**AVIS RELATIF À LA PROTECTION
CONTRE LES EVENTUELS EFFETS NOCIFS ET NUISANCES
PROVOQUÉS PAR LES RAYONNEMENTS NON IONISANTS
GÉNÉRÉS PAR DES ANTENNES ÉMETTRICES STATIONNAIRES**

Commune : HERSTAL - Exploitant : ORANGE

Référence exploitant : 109L1_4/30510L1_2/40510L1_1/50510L1_1

Rapport n° 3359 / 2025

Figure 1 : Vue en plan des lieux de séjour et des points de contrôle

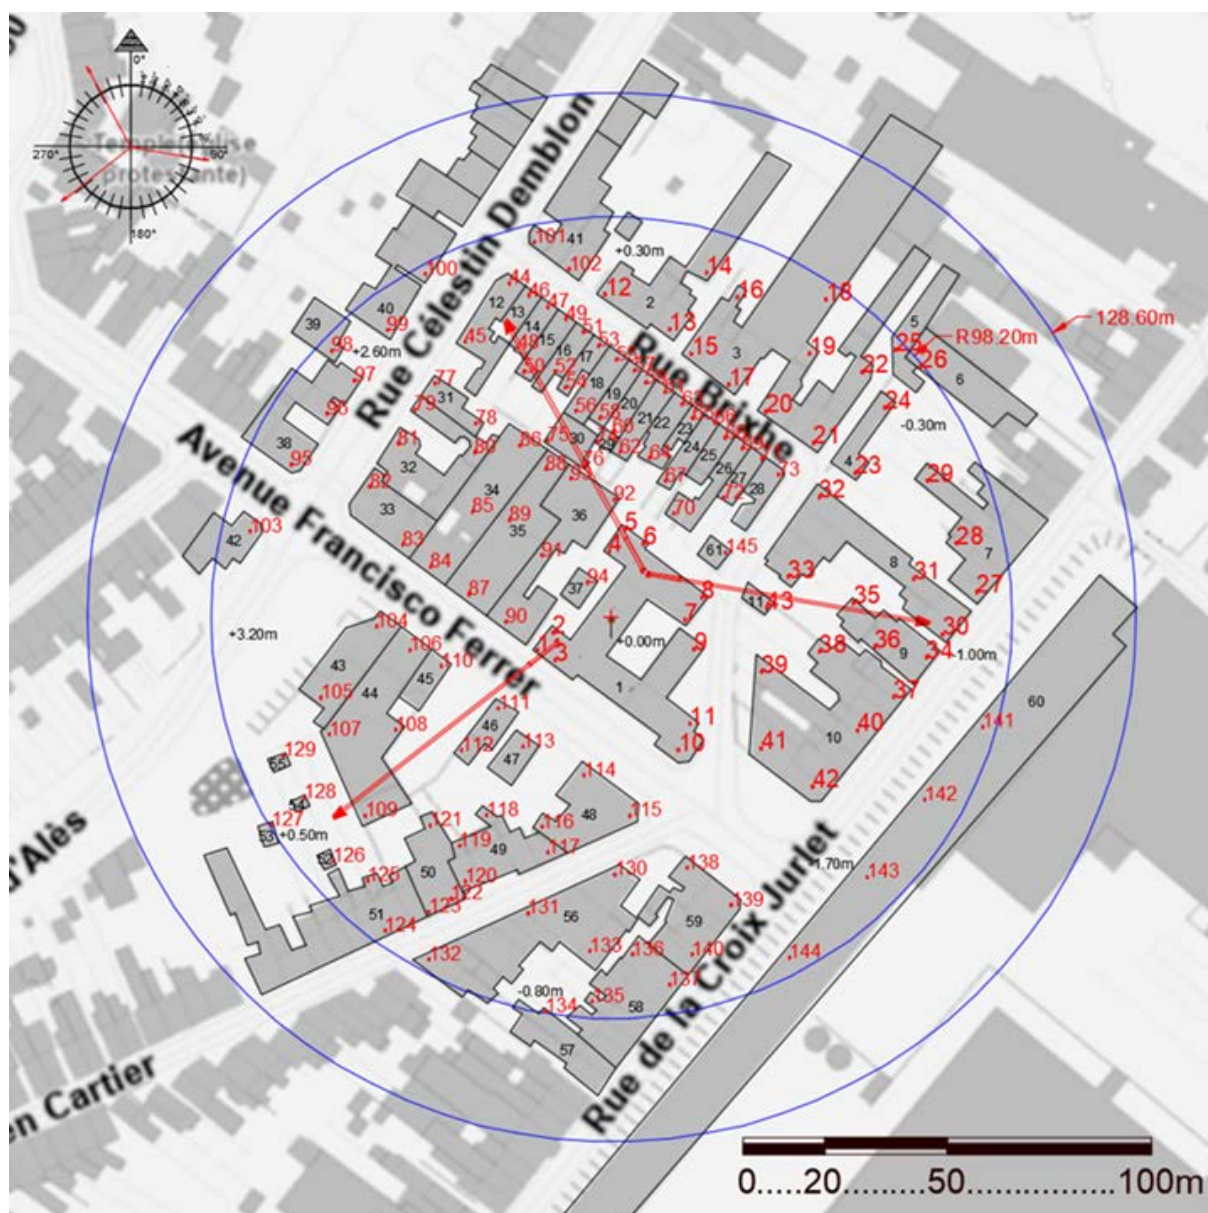
- le numéro du point de contrôle repris sur un des plans de la figure 1;
- le numéro du LS dans lequel se trouve le point de contrôle de la 1^{ère} colonne ;
- l'atténuation d'obstacle prise en compte pour le calcul de l'indice d'exposition dans le LS ;
- le résultat du calcul de l'indice d'exposition.

En ce qui concerne les antennes de l'installation mentionnées dans le tableau 1, la distance maximale à laquelle la limite pourrait être atteinte, à l'extérieur, est égale à 101,2 m. S'il n'y a pas de LS à une distance inférieure, les antennes respectent forcément la limite d'immission.

Dans le cas des LS situés à l'intérieur des bâtiments, une atténuation d'obstacle est prise en compte et il en résulte que la distance maximale à laquelle la limite pourrait être atteinte se réduit à 75,9 m.

Les résultats de l'évaluation décrite au paragraphe 4 indiquent que les antennes émettrices stationnaires de l'installation faisant l'objet du présent avis ne produisent pas, dans un lieu de séjour, un rayonnement électromagnétique maximum supérieur aux limites fixées à l'article 4 du décret.

Figure 2 : Vue en plan des installations d'antennes dans un rayon de 300 mètres autour de l'installation faisant l'objet de la demande d'avis

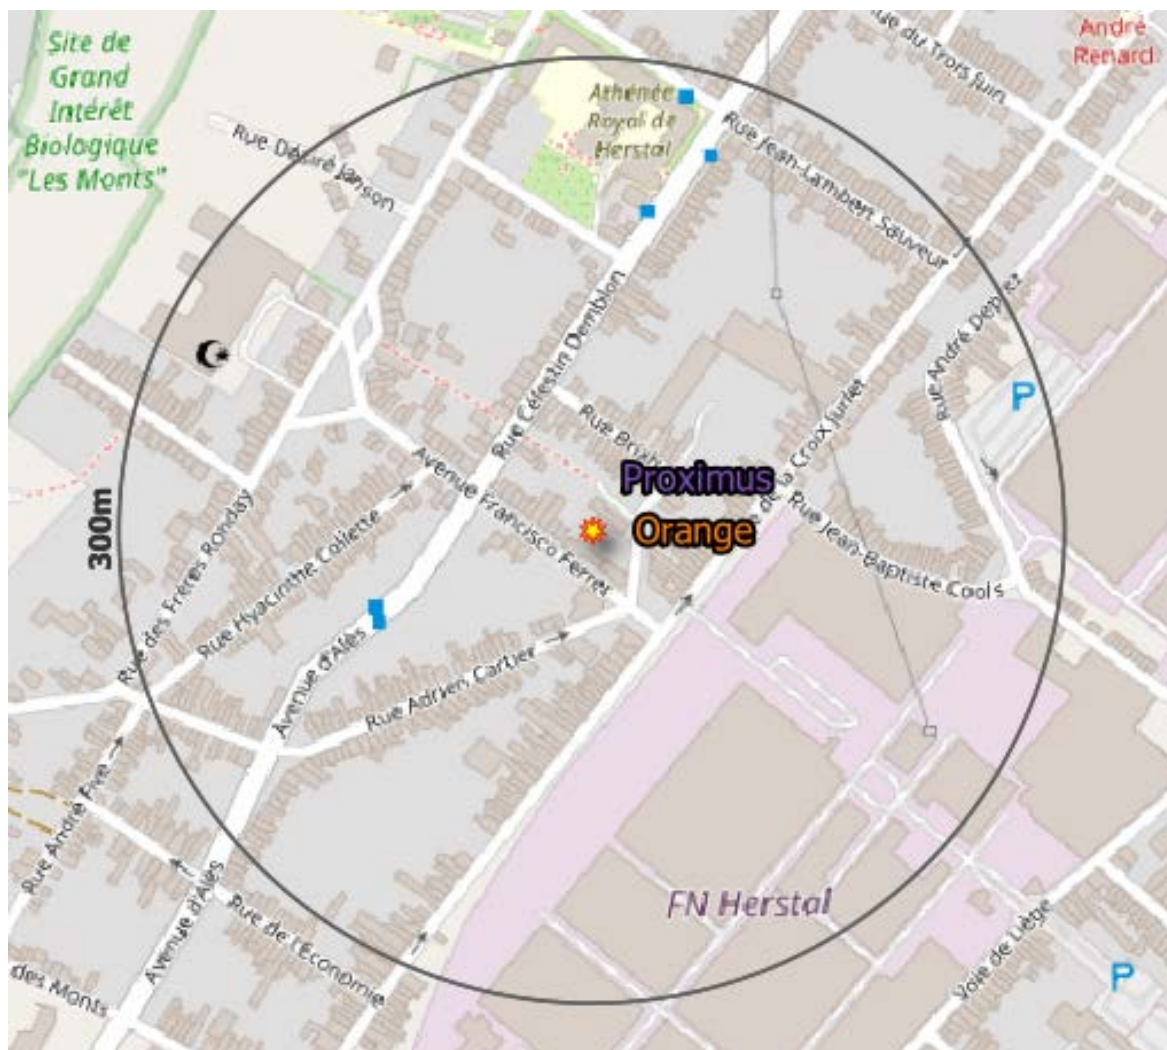
- il y a au plus 4 installations d'antennes émettrices stationnaires présentes dans la zone d'évaluation de 300 mètres de rayon représentée dans la figure 2, y inclus l'installation référencée dans le paragraphe 2 : la limite cumulative définie à l'article 4, §2 du décret est nécessairement respectée dans les lieux de séjour à l'intérieur de la zone d'évaluation de 300 mètres de rayon ;

- b) il y a exactement 5 installations d'antennes émettrices stationnaires présentes dans la zone d'évaluation de 300 mètres de rayon représentée dans la figure 2, y inclus l'installation référencée dans le paragraphe 2 et il existe, pour 3 ou 4 de ces installations, un avis attestant le respect de la limite abrogée de 3 V/m : la limite cumulative définie à l'article 4, §2 du décret est nécessairement respectée dans les lieux de séjour à l'intérieur de la zone d'évaluation de 300 mètres de rayon ;

- c) dans tous les autres cas, il a été vérifié que la limite cumulative définie à l'article 4, §2 du décret n'est pas dépassée dans les lieux de séjour sur base du nombre d'installations localisées dans la zone d'évaluation de 300 mètres de rayon représentée dans la figure 2, de leur localisation ainsi que des données inscrites dans la figure 1 et au paragraphe 4 du présent avis et dans les avis attestant le respect de la limite par installation ou de la limite abrogée de 3 V/m relatifs aux autres installations reprises dans la figure 2.

Compte tenu des considérations ci-dessus, il apparaît que l'intensité du rayonnement électromagnétique généré, dans les lieux de séjour situés dans un rayon de 300 mètres autour de l'installation référencée dans le paragraphe 2, par l'ensemble des antennes émettrices stationnaires de l'ensemble des exploitants du même site d'antennes émettrices stationnaires respecte la limite fixée à l'article 4, § 2 du décret.
